DBa / 2024.04682

**Flächennutzungsplan mit Landschaftsplan der Stadt Lauchhammer
- Ihr Schreiben vom 06.11.2024 -
Unser Aktenzeichen: 14.00.00.437.00178.24
Vorgangsnummer: 2024.04682**

Betreff:
**Flächennutzungsplan mit Landschaftsplan
 der Stadt Lauchhammer**

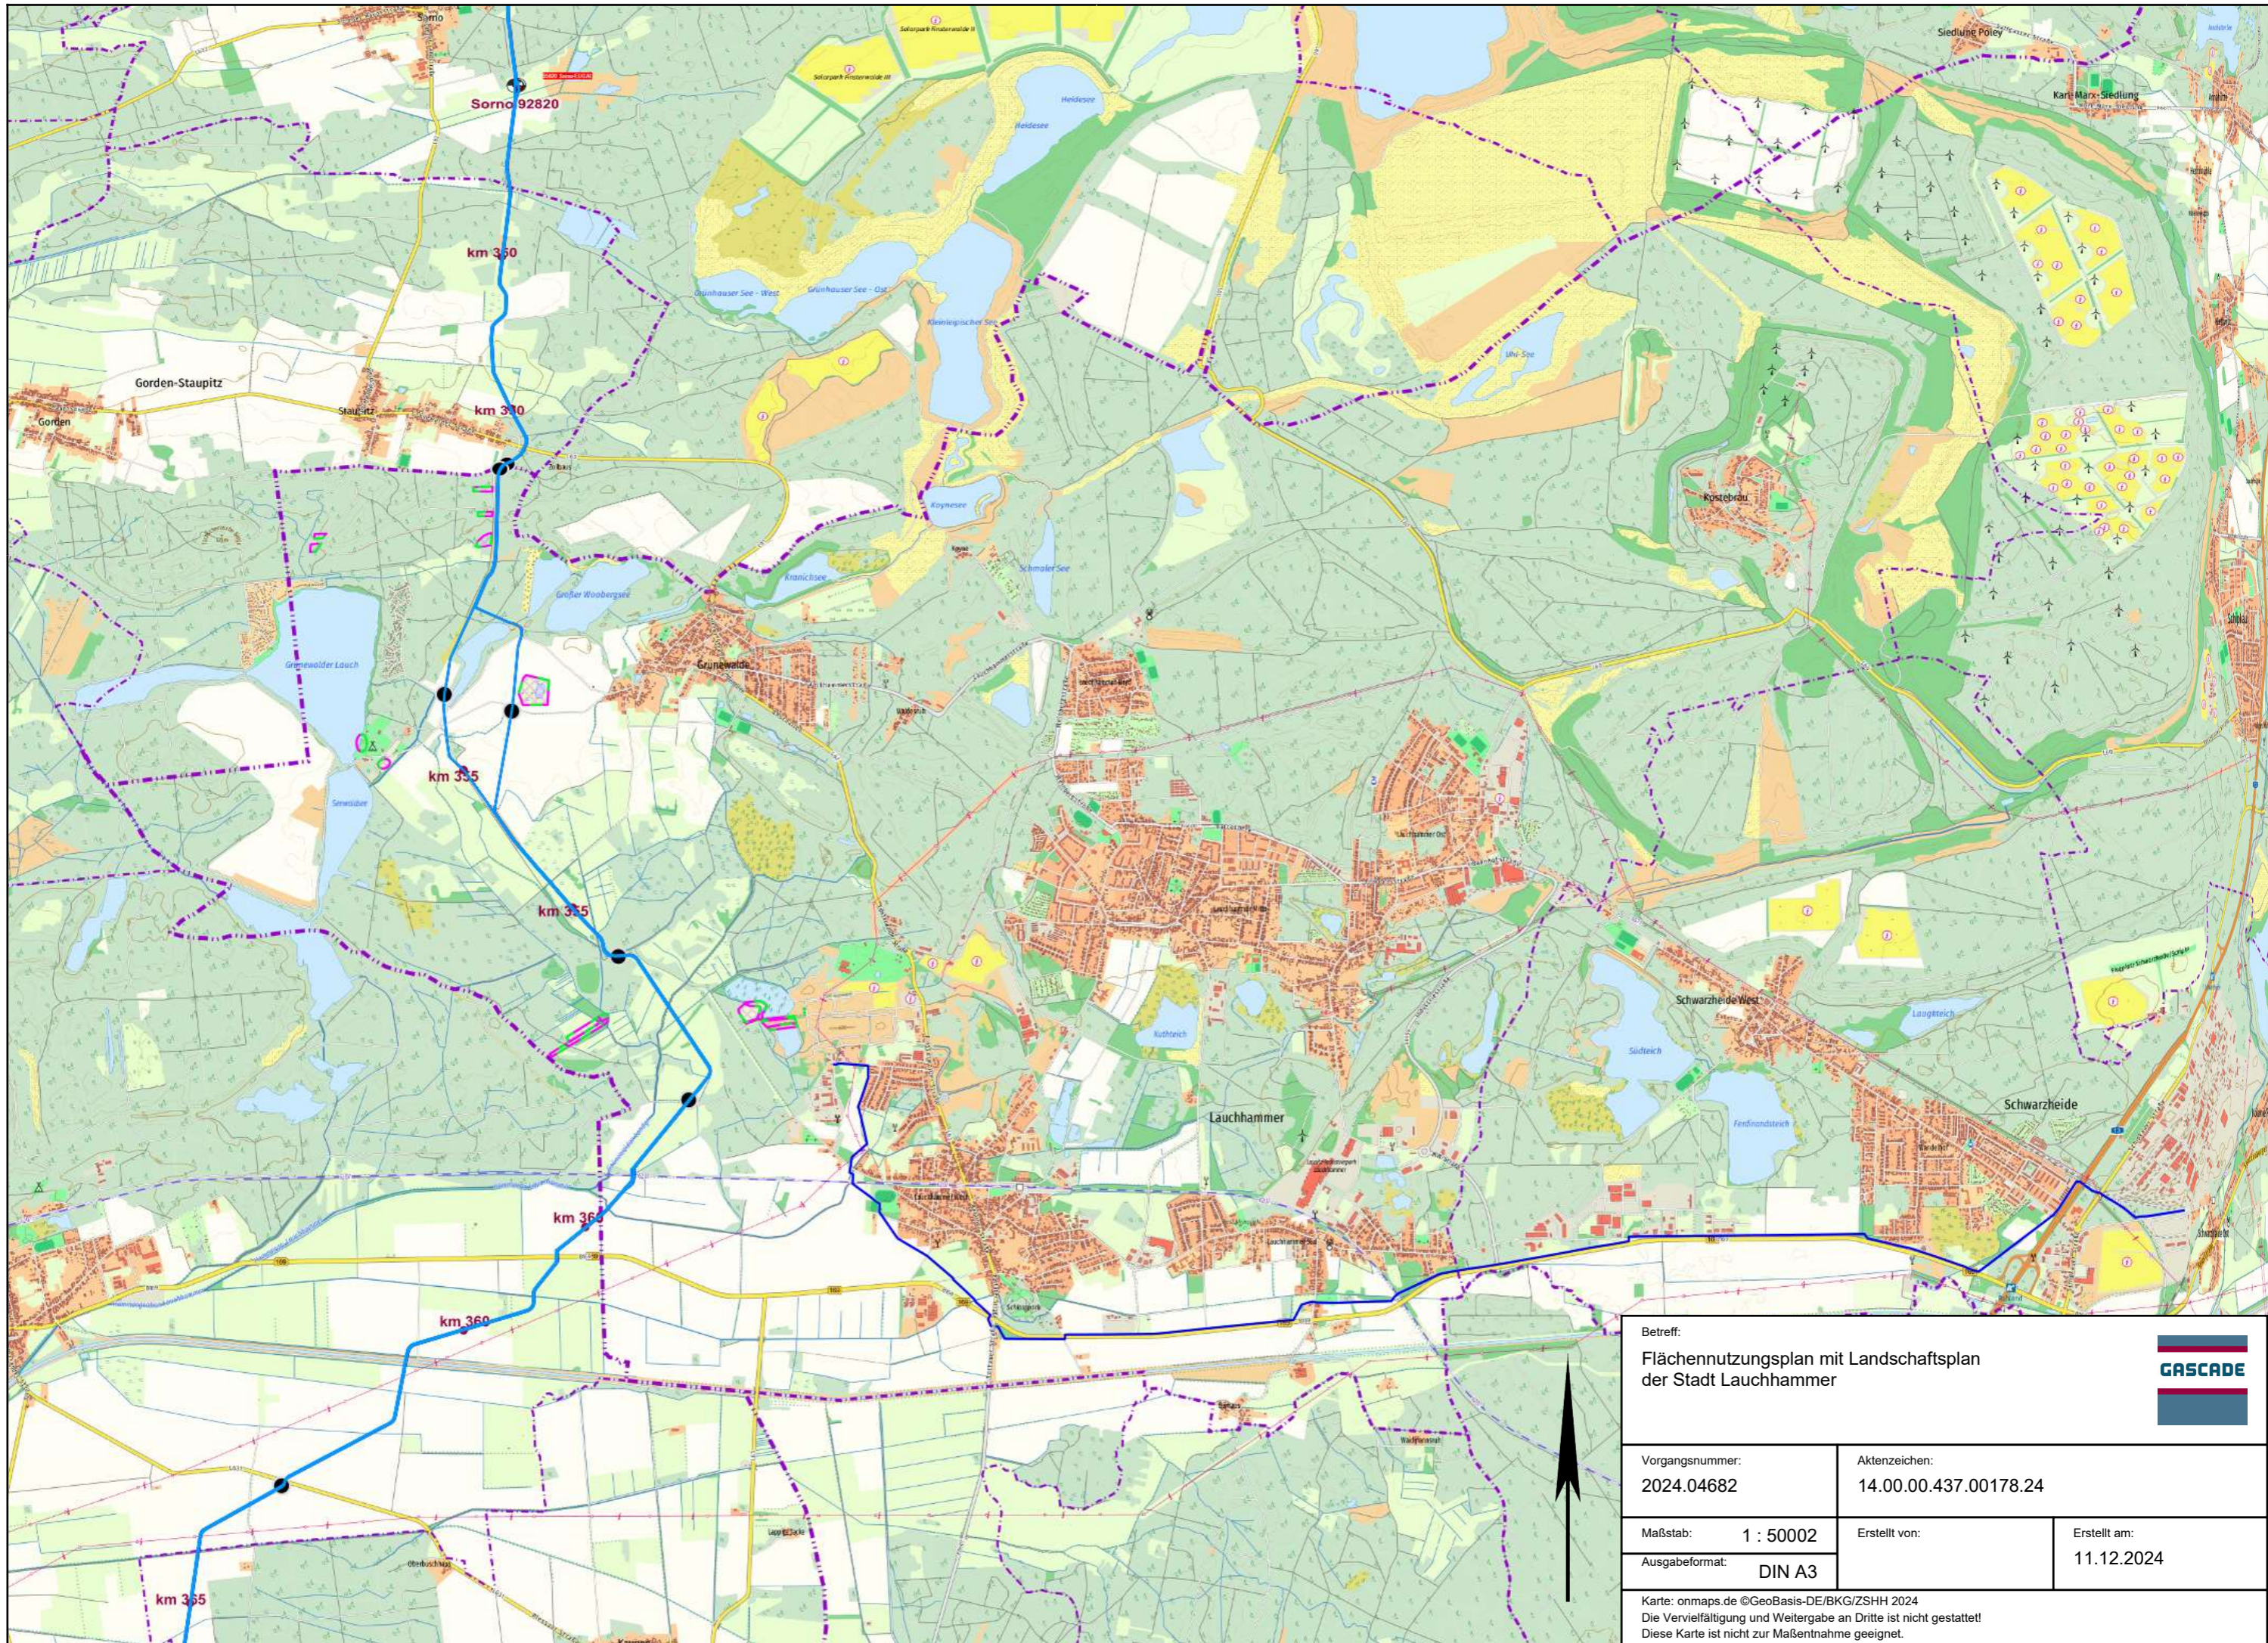
In Ihrem Anfragegebiet "**FNP Lauchhammer**" liegt mehrere unserer **Kompensationsflächen**. Es handelt sich um Ausgleichs- und Ersatzmaßnahme zur Kompensation des Eingriffs in Natur und Landschaft beim Bau unserer Anlagen. Die Lage der Kompensationsfläche ist dem anliegenden Übersichtsplan zu entnehmen (Magenta schraffierte Flächen). **Eine Beeinträchtigung unserer Kompensationsflächen durch Maßnahmen Dritter ist nicht zulässig.**

Ist eine Beeinträchtigung unserer Kompensationsfläche durch Maßnahmen Dritter nicht vermeidbar, so stellen diese Maßnahmen einen erneuten Eingriff in Natur und Landschaft (Kompensationsfläche) dar, der genehmigungspflichtig ist. Der Eingriff ist bei der Unteren Naturschutzbehörde des Kreises zu beantragen. Die Genehmigung der Unteren Naturschutzbehörde ist uns vor Beginn der Arbeiten vorzulegen.
